計画平面図

工事名	公園整備事業見直し（案）		
図面名	計画平面図		
作成年月日	令和6年11月		
縮尺	図示	図面番号	
会社名			
事業者名	広尾郡広尾町

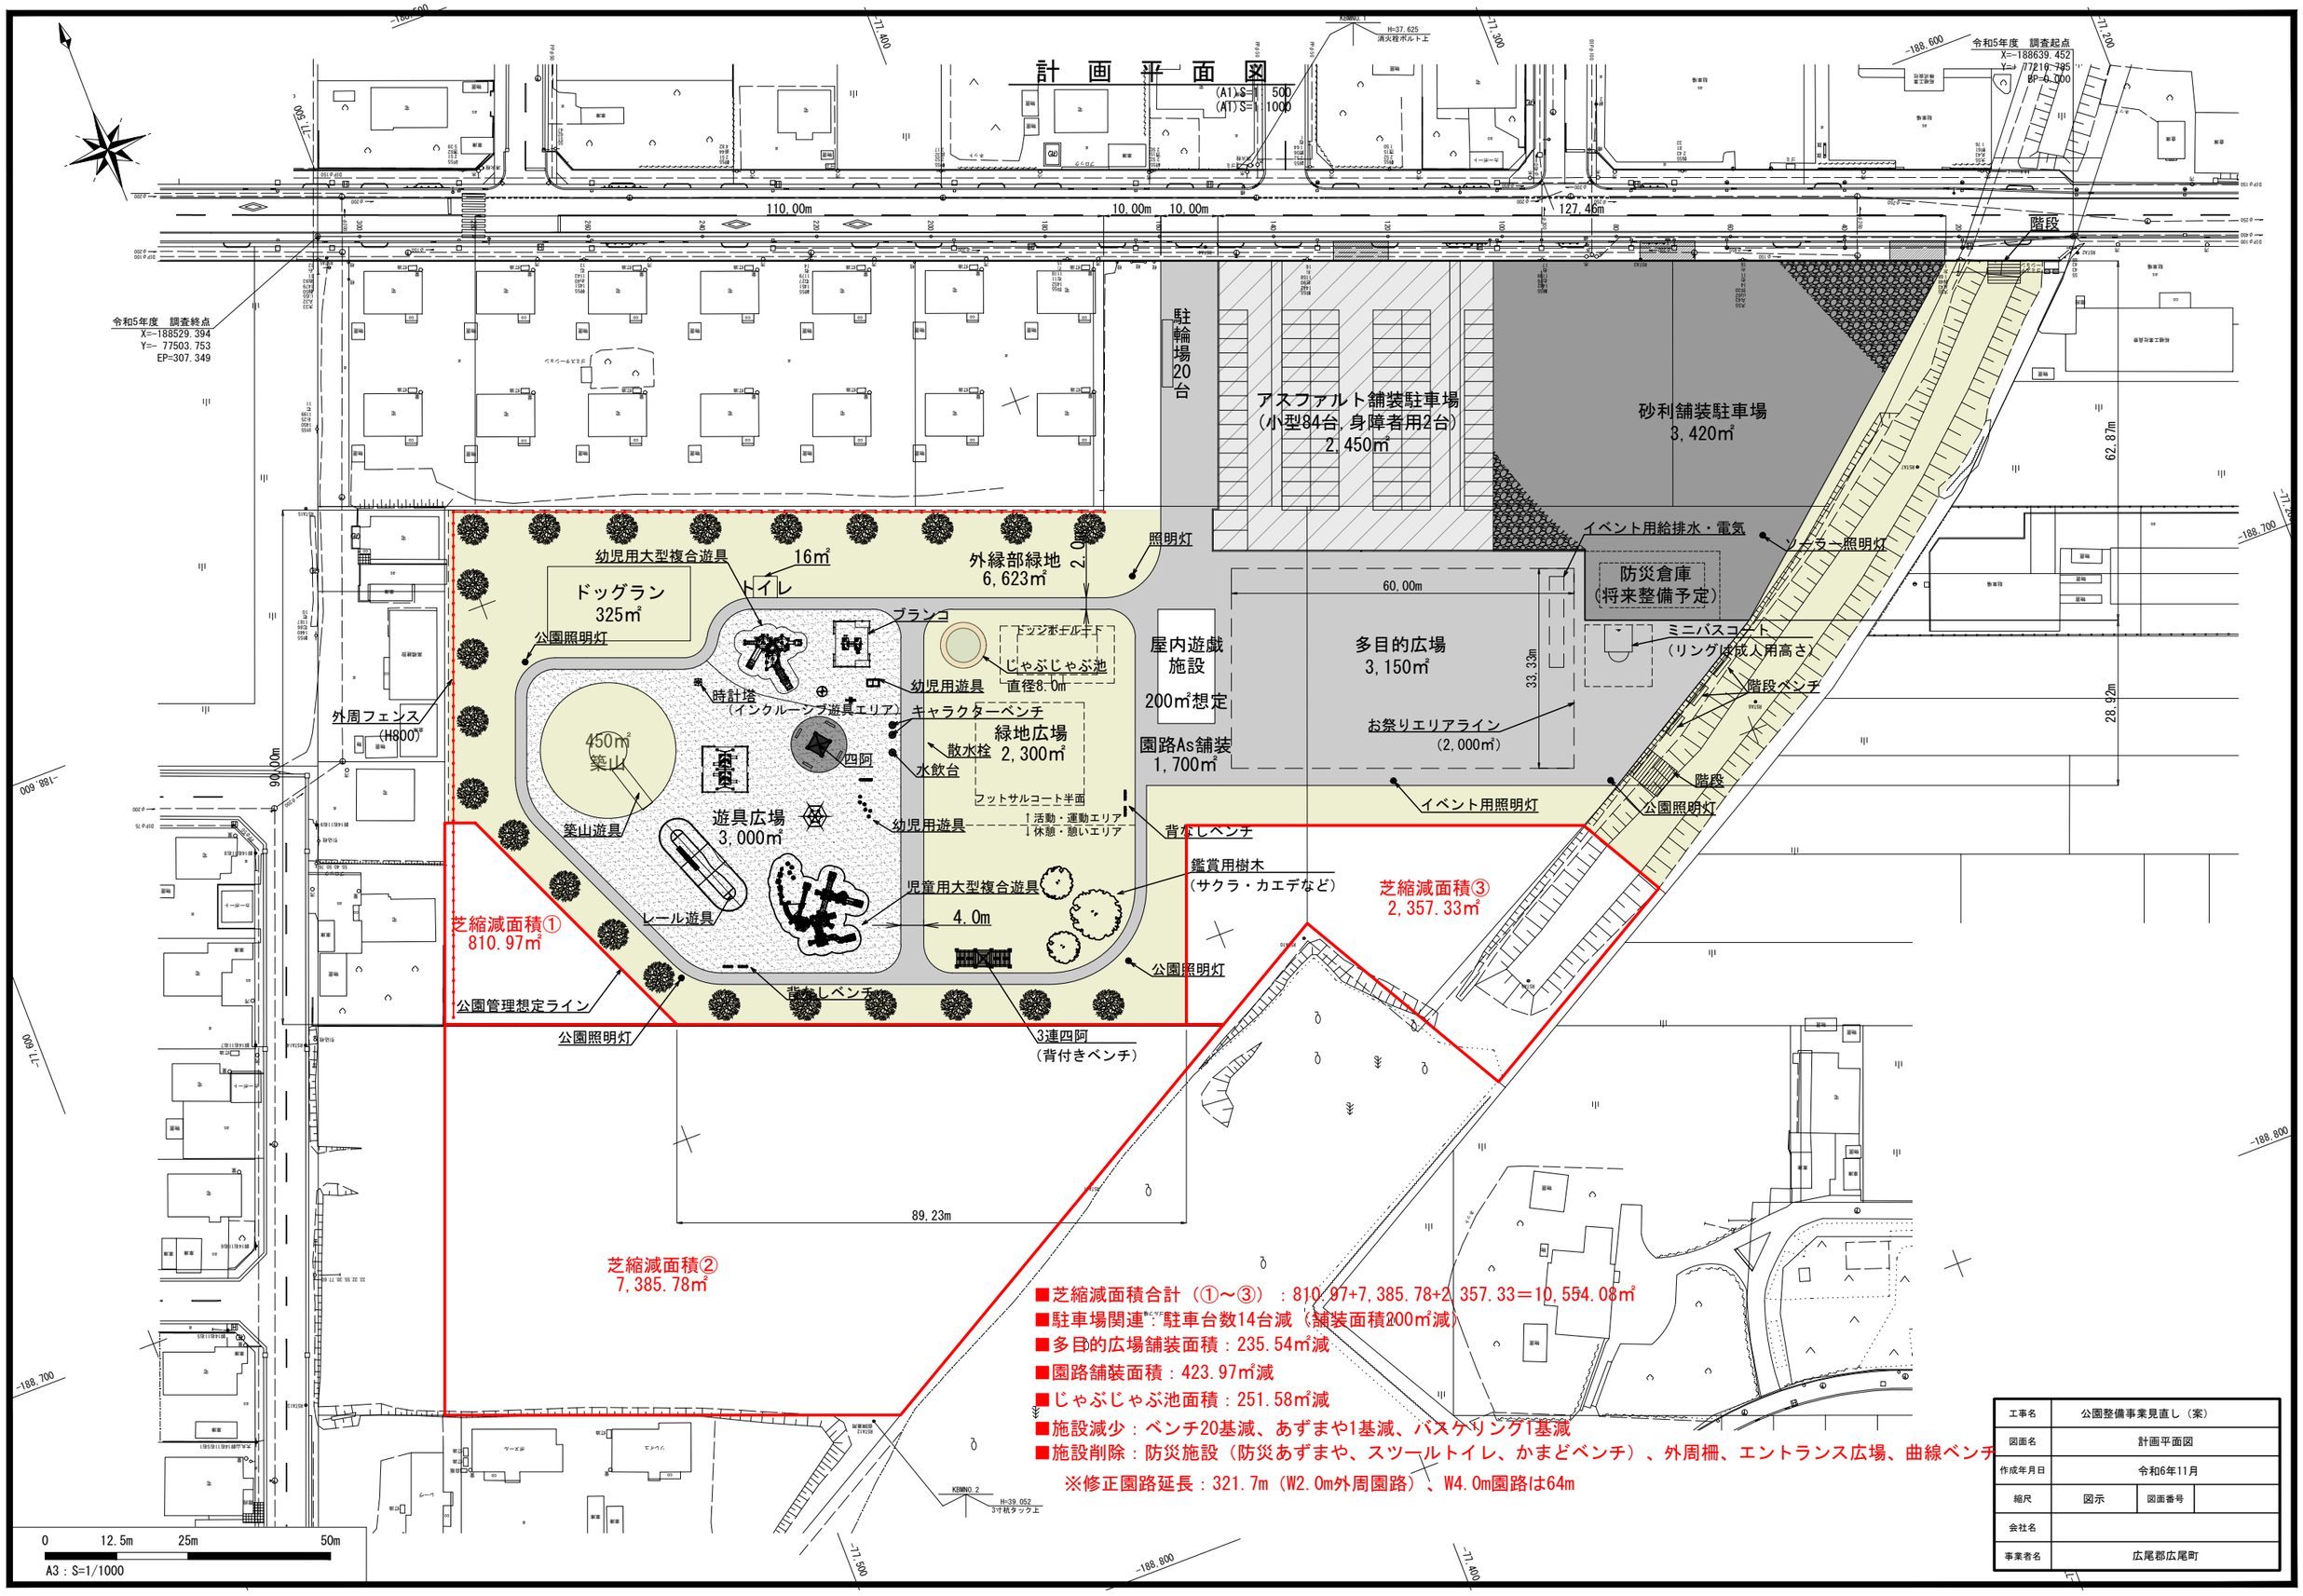
■芝縮減面積合計（①～③）：810.97+7,385.78+2,357.33＝10,554.08㎡
■駐車場関連：駐車台数14台減（舗装面積200㎡減）
■多目的広場舗装面積：235.54㎡減
■園路舗装面積：423.97㎡減
■じゃぶじゃぶ池面積：251.58㎡減
■施設減少：ベンチ20基減、あずまや1基減、バスケリング1基減
■施設削除：防災施設（防災あずまや、スツールトイレ、かまどベンチ）、外周柵、エントランス広場、曲線ベンチ
※修正園路延長：321.7m（W2.0m外周園路）、W4.0m園路は64m
